REPÚBLICA DE PANAMÁ
MINISTERIO DE AMBIENTE

RESOLUCIÓN DEIA-IA- 013-2025
De 17 de marzo de 2025

Por la cual se resuelve la solicitud de evaluación del Estudio de Impacto Ambiental (EsIA), Categoría II, correspondiente al proyecto **“COLINAS DEL NORTE”**, cuyo promotor es la sociedad **ALTOS DE GONZALILLO, S.A.**

Ilustración 1 Referencia de Ubicación Punto de Descarga PTAR

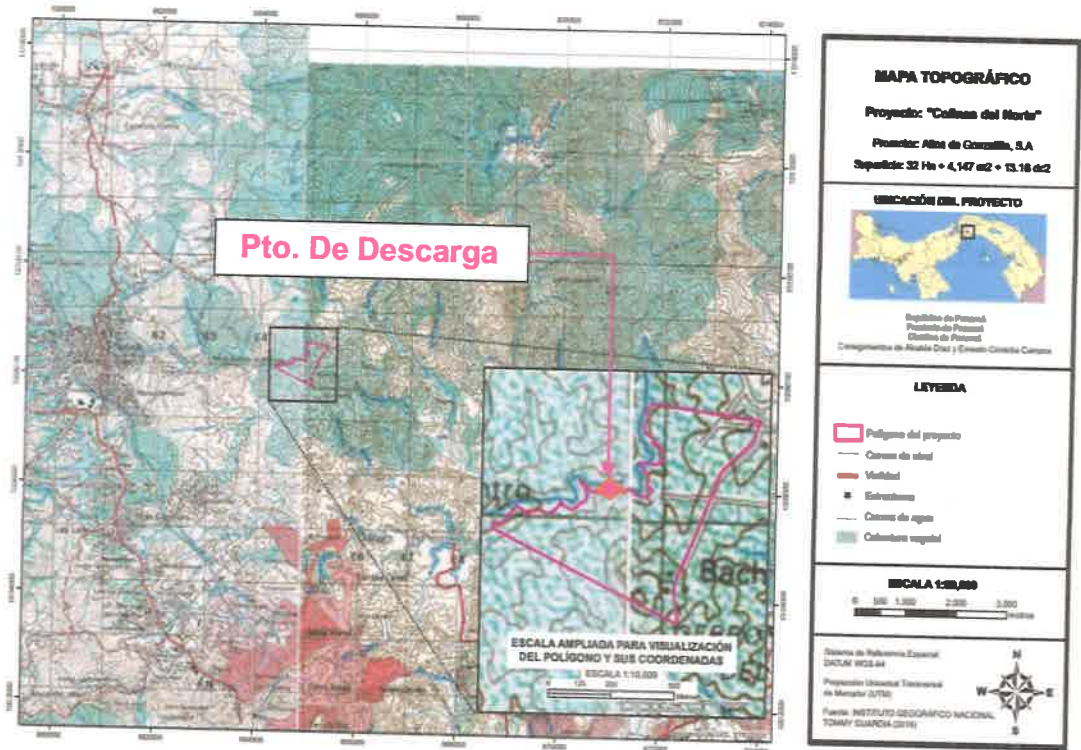
- a) *“El promotor deberá aclarar cuál de los puntos indicados en la respuesta será utilizado para la descarga de las aguas residuales proveniente de la PTAR, además, debe de garantizar que el cuerpo receptor tiene la capacidad (caudal) necesaria para recibir las aguas tratadas de la PTAR y permitir el libre flujo de las aguas.*

Respuesta 1

Norte: 1008316.52

Este: 664733.65

Ilustración 3 Zonas Amortiguadoras

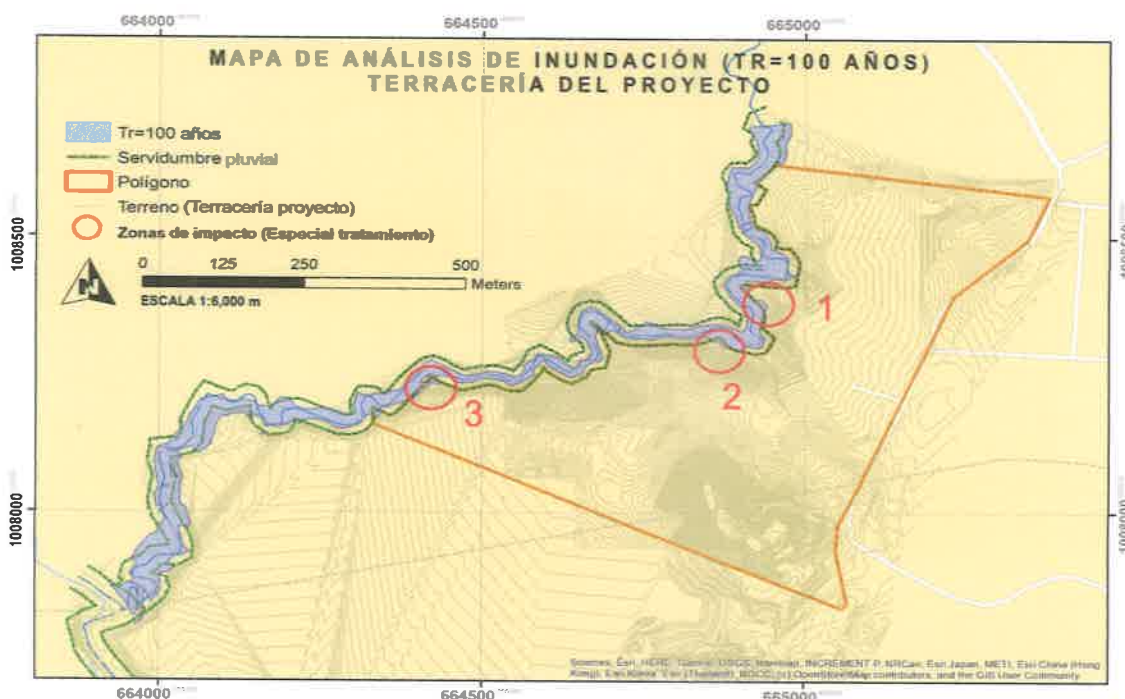
- c) *El promotor deberá delimitar mediante coordenadas el área denominada "zona amortiguadora la servidumbre pluvial"*
 - d) *El promotor deberá ampliar si dentro del alcance se tiene contemplado realizar algún tipo de obra en cauce (dragado), de acuerdo a lo indicado en la página 53 de la Respuesta a la Solicitud de Ampliación (comentarios de DCC) y establecer si la misma será realizada una sola vez o mantendrá una frecuencia de intervención (dragado).*

A continuación, se establecen las coordenadas del área denominada “zona amortiguadora de la servidumbre pluvial”, de acuerdo al análisis de identificación de peligros y amenazas para el cambio climático:
